ENQUETE PUBLIQUE UNIQUE RELATIVE A

- La Révision du PLU

- La révision du Zonage d'Assainissement

DE LA COMMUNE DE MARCILLY-su-TILLE (Côte d'Or)

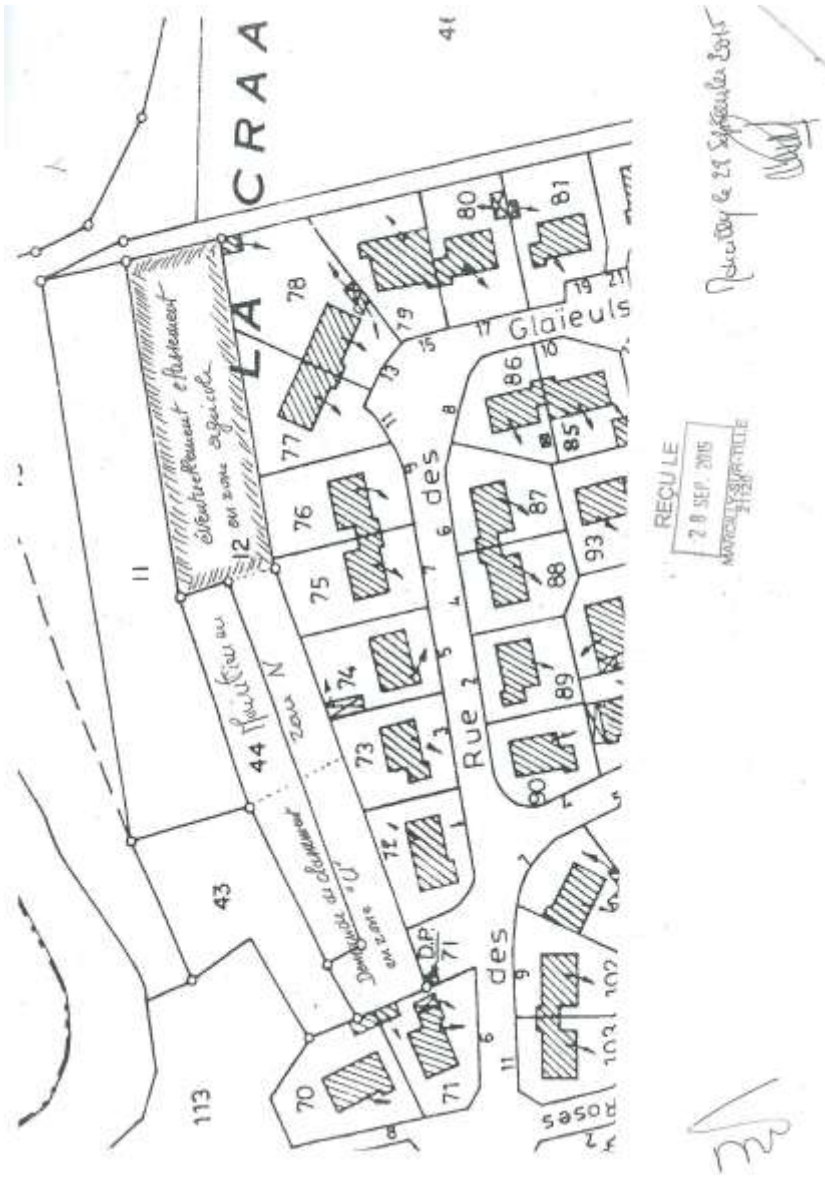
1. M. Claude RAETH- 18, Rue des Blanches Fleurs- 21200- Beaune

1.Demande que ses parcelles ZK 44 et 12 d'environ 1400 m2 soient classées en zone U (constructibles) au lieu de N, attendu

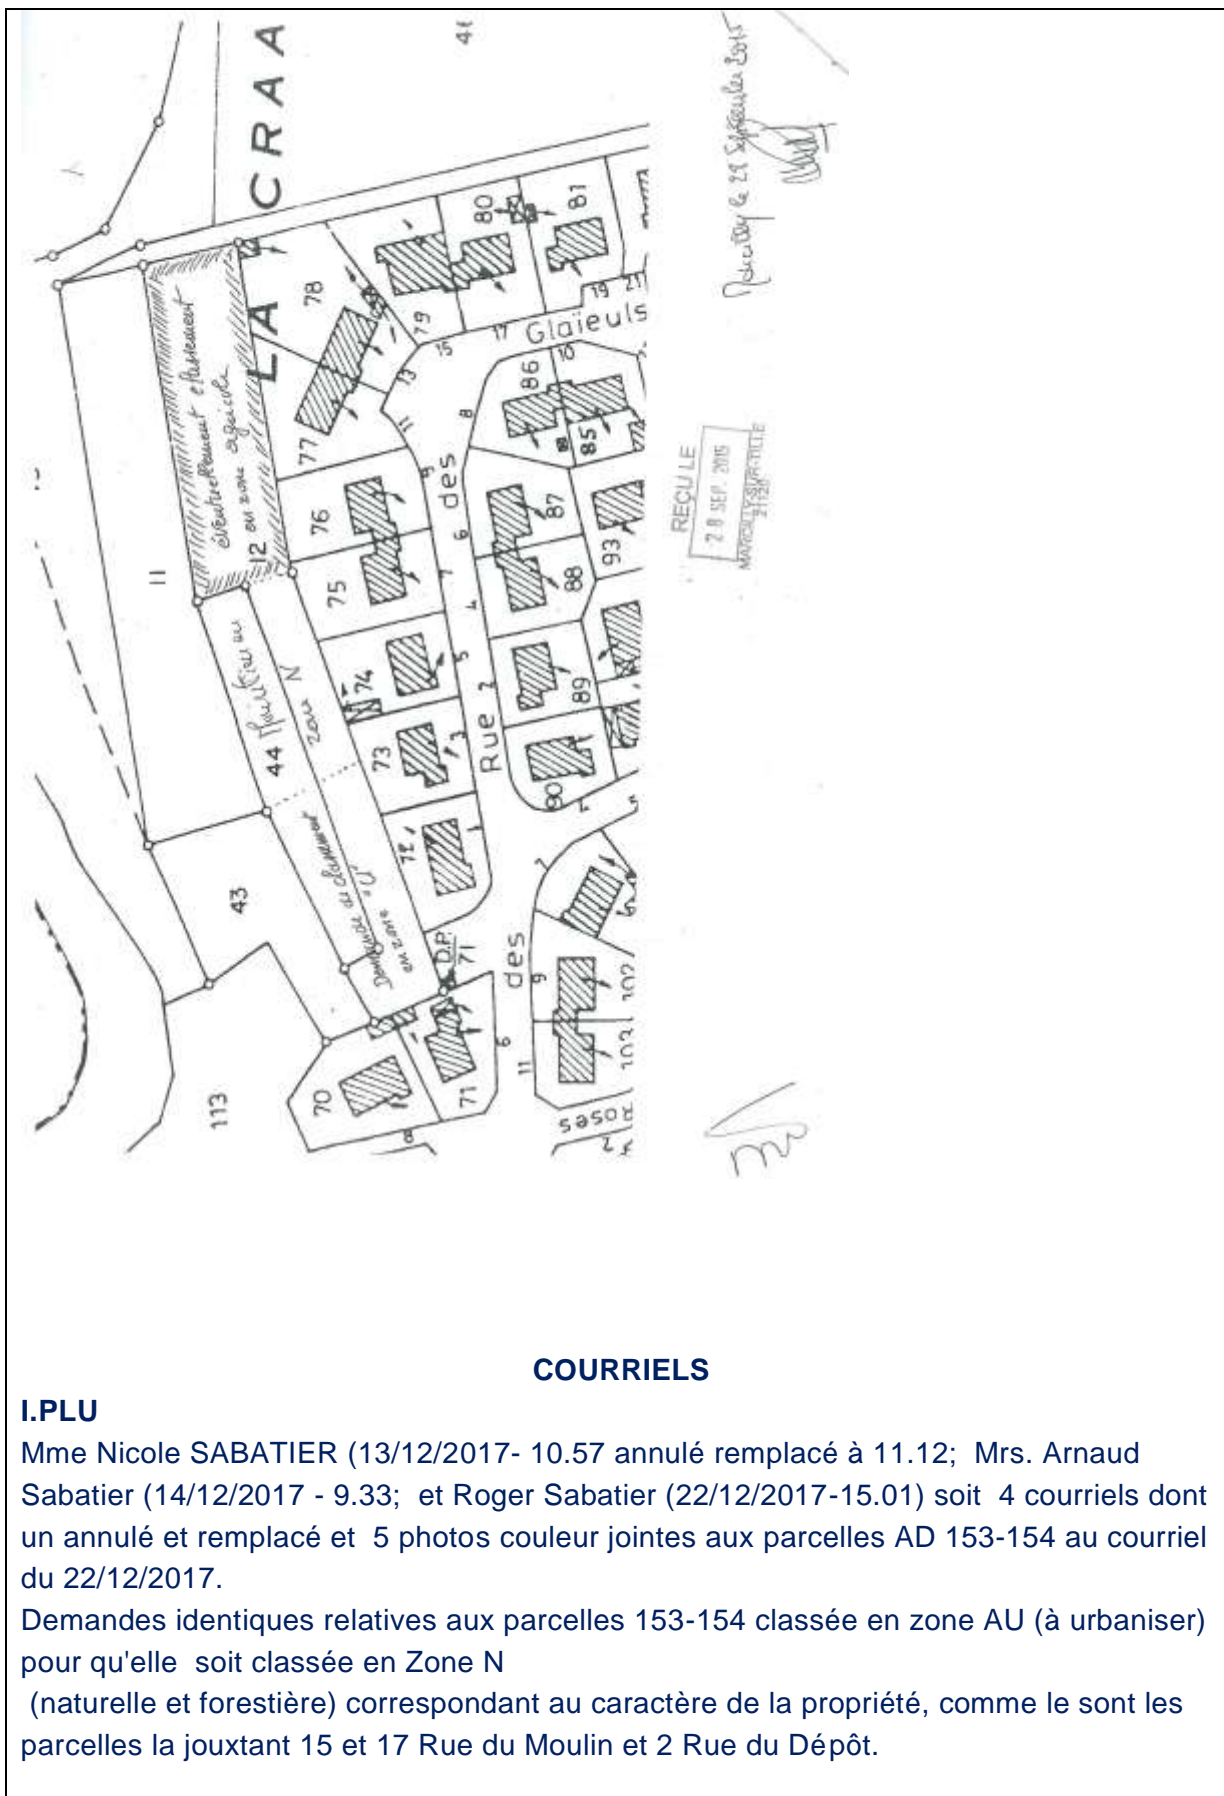
2. Propose également un classement partiel de la ZK 44 en U et N et un classement en A de la ZK 12

Voir plan joint page ci-après.

Réponse de la commune :

Avis défavorable pour classer en zone U les parcelles ZK 44 et 12, même partiellement, sous réserve de l'avis des personnes publiques associées.
